# Informe Técnico PROCESO SANCIONATORIO: Descargos BHP RCA 1/1997 DE LA EMPRESA MINERA ESCONDIDA LIMITADA (MEL) - Comunidad Indígena Atacameña de Camar —

# Equipo técnico de la CIAC 20/04/2021

Mapa 3. Sectorización de la cuenca del salar de Atacama

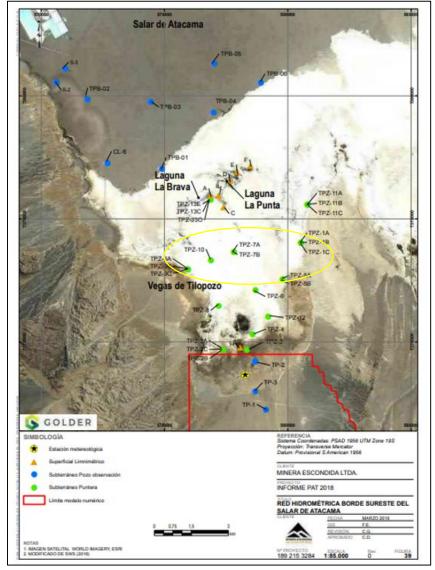
Efectivamente, la vegetación de las vegas depende directamente del nivel freático, el que se registra en las punteras de la serie TPZ como indica el PAT. Sin embargo, los pozos TP y SAT, en los que se evidencia el descenso de niveles, son pozos más subterráneos y, en consecuencia, de agua más profunda. Por lo que corresponde es verificar y corroborar la desconexión entre el acuífero somero (punteras) y el más profundo (pozos). Así mismo, es importante señalar que la sectorización de los acuíferos en el Salar de Atacama obedece a una delimitación administrativa y superficial por parte de la DGA. Esto se evidencia en el documento **SDT N° 339 del año 2013** en el que se analizan varios informes DGA, entre ellos la Sectorización de la cuenca del Salar de Atacama del año 2010 en el que se presenta en el siguiente mapa:

"...Se puede observar que la zona C del Salar, se ha dividido en 2 sub-zonas, una que recibe el aporte de la sub-cuenca C1 y la otra que recibe el aporte de la sub-cuenca C2. Se dividió la zona C debido a que se estima que el sistema hídrico funcionaba de esta forma históricamente. No obstante, debido al gran caudal de derechos otorgados en la sub-cuenca C2, el que supera la recarga estimada, podría resultar que la zona oeste de la zona C del Salar dependa de un flujo proveniente de la sub-cuenca C1. Por lo tanto, se estima necesario para fines de gestión de los recursos hídricos administrar la zona C como una sola unidad."

Con lo anterior, queda de manifiesto que las subdivisiones existentes en el Salar de Atacama son para resolver expedientes de solicitudes de Derechos de Agua por parte de la Dirección General de Aguas. Por tanto, lo recomendable hubiese sido monitorear en ambos sectores (Vegas y Tilopozo) el mismo acuífero, es decir el somero, de manera tal de poder comparar resultados. También llama la atención, (corrobora lo anterior) respecto a la delimitación de los SHAC del Salar, el límite norte del dominio del modelo numérico, pues no es consistente con la delimitación DGA, ni se justifica el por qué este límite no incorpora ninguna puntera de la serie TPZ como lo muestra el siguiente mapa:

Gráfico 1. Variación superficie cuerpos de agua Borde este Salar (1990-2018)

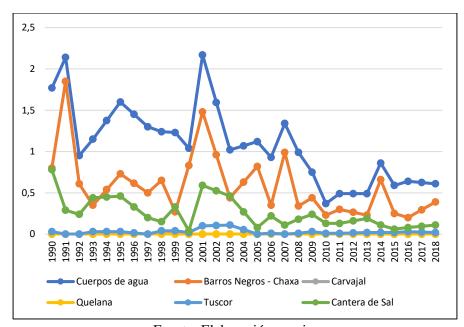
Los resultados muestran que la dinámica de los cuerpos de agua en el borde este del Salar de Atacama se caracteriza por una tendencia decreciente en el tiempo. En marzo del año 1990 poseían una superficie de 4,14 Km2, y en marzo del año 2018 muestran una superficie de 1,32 Km2, lo que equivale al 31,8% de lo que había inicialmente. Además, se observan variaciones interanuales que en algunos casos exhiben un fuerte crecimiento en superficie y también, un descenso considerable en otros casos (años específicos). Un primer elemento para destacar es que, los cuerpos de agua del Borde este del Salar tienden a disminuir en superficie en el curso del período analizado (1990 – 2018), con algunas particularidades (crecimiento y decrecimiento) en años específicos que no siguen dicha tendencia. Lo anterior se observa a continuación:

Gráfico 2. Variación cobertura vegetacional cuerpos de agua Borde Este del Salar de Atacama

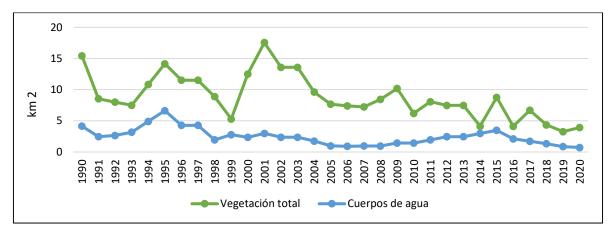
En este sentido si observamos la tendencia de variación de la cobertura vegetacional en la siguiente grafica y la comparamos con la precipitación promedio anual de los últimos 30 años, se concluye que no existe una relación entre la disminución de la cobertura vegetacional con la variación del régimen de precipitaciones registradas en las estaciones meteorológicas de: Camar, Socaire, Toconao experimental, Peine y Talabre<sup>15</sup>, ya que como se observa a continuación, la cobertura vegetal fue progresivamente disminuyendo aun cuando las precipitaciones se mantuvieron estables:

Imagen 3. Variabilidad espacio – temporal, temporada entre 1990-2020

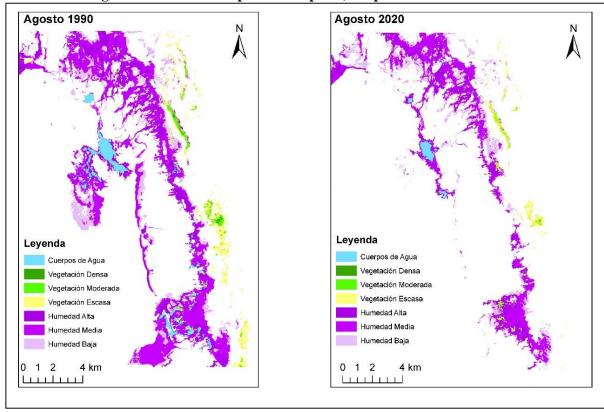
Para contrastar la gran variación observada en los sistemas hídrico-vegetacionales presentes en el área de estudio, a continuación, se representa la situación existente en 1990 respecto a la actualidad 2020, comparando el mes de agosto de cada año. Se desprende que el deterioro de los cuerpos de aguas es alarmante, ya que sólo están quedando los restos de humedad alta en zonas dónde antiguamente

estaban los espejos de agua y donde la vegetación en todo el borde este del salar, queda limitada a pequeños núcleos de mayor resiliencia.
